Mission régionale d'autorité environnementale
CENTRE - VAL DE LOIRE

Avis délibéré
sur le projet de projet de parc éolien
porté par la Société Parc éolien des Cerises
sur le territoire de la commune de Fontenay (36)
Autorisation environnementale

N°MRAe 2022-3699

Implantation prévisionnelle des éoliennes et des postes de livraison (source : résumé non technique de l'étude d'impact, page 9)

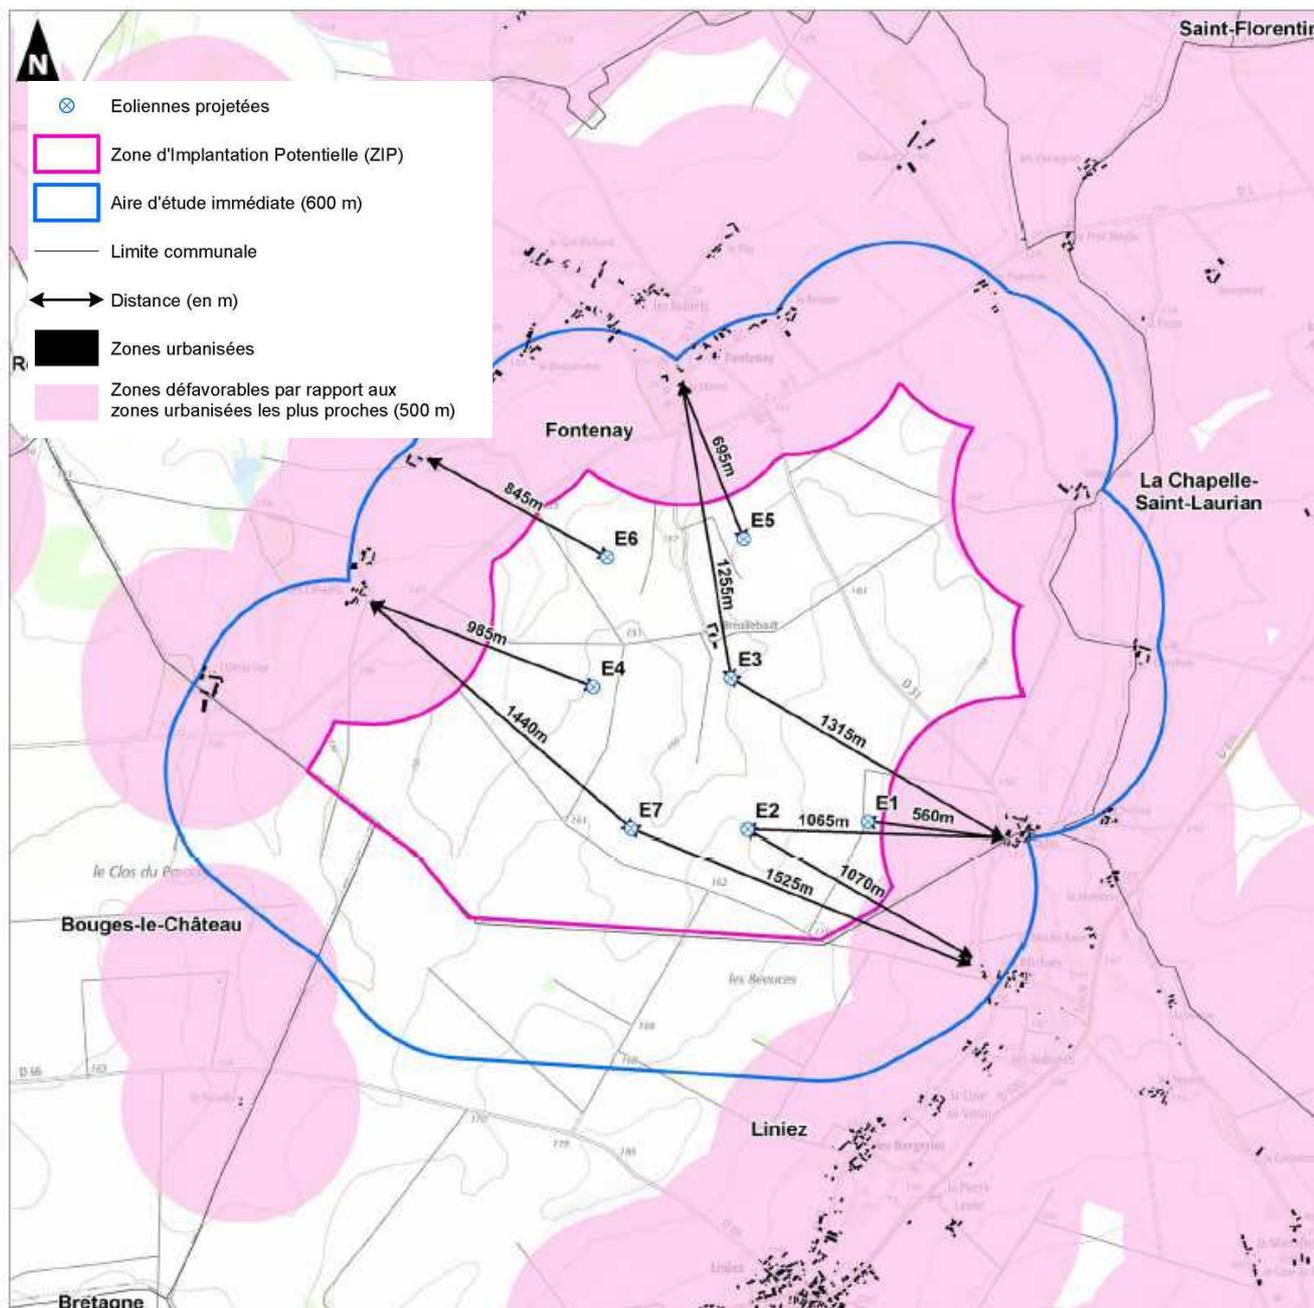
La garde au sol d'une éolienne est habituellement d'au moins 30 m.

Les machines E1 à E3 présenteront les caractéristiques suivantes :

- puissance unitaire maximale de 5,7 MW ;
- hauteur totale de l'éolienne en bout de pale : 189 m ;
- diamètre de rotor : 163 m ;
- hauteur de mât : 104,3 m ;
- garde au sol de 27 m ;

Les machines E4 à E7 présenteront les caractéristiques suivantes :

- puissance unitaire maximale de 5,7 MW ;
- hauteur totale de l'éolienne en bout de pale : 179,6 m ;
- diamètre de rotor : 149 m ;
- hauteur de mât : 101,5 m ;
- garde au sol de 31 m.

L'étude d'impact présente trois variantes d'implantation de huit, sept et six éoliennes en les comparant sur la base de critères techniques, paysagers, humains et environnementaux. Ces trois variantes comportent en tout ou partie des éoliennes ayant une garde au sol inférieure à 30 m.

Dans la variante retenue, trois machines présentent une garde au sol de 27 m. Les raisons invoquées pour justifier cette garde au sol réduite reposent principalement sur des hauteurs totales liées à des contraintes paysagères, en lien avec la proximité du château de Bouges. Le pétitionnaire n'a pas intégré dans son analyse la possibilité de mettre en place un ensemble d'éoliennes comportant toutes une garde au sol supérieure à 30 m (en réduisant par exemple la taille du rotor).

Une garde au sol réduite pouvant avoir des conséquences sur certaines espèces de chiroptères et d'oiseaux, cet aspect est insuffisamment évalué dans l'étude d'impact. La démarche « éviter, réduire, compenser » (ERC) menée dans le dossier aurait nécessité que soient étudiées des variantes incluant des modèles d'aérogénérateurs avec des gardes au sol supérieures. En l'état, l'argumentaire concernant le choix des modèles retenus et l'analyse des incidences liées sont insuffisants tant pour l'avifaune que pour les chiroptères.

L'autorité environnementale recommande de reprendre l'analyse des variantes et la démarche « éviter, réduire, compenser » (ERC) concernant l'avifaune et les chiroptères en envisageant la mise en œuvre de éoliennes présentant toutes une garde au sol au moins égale à 30 m.
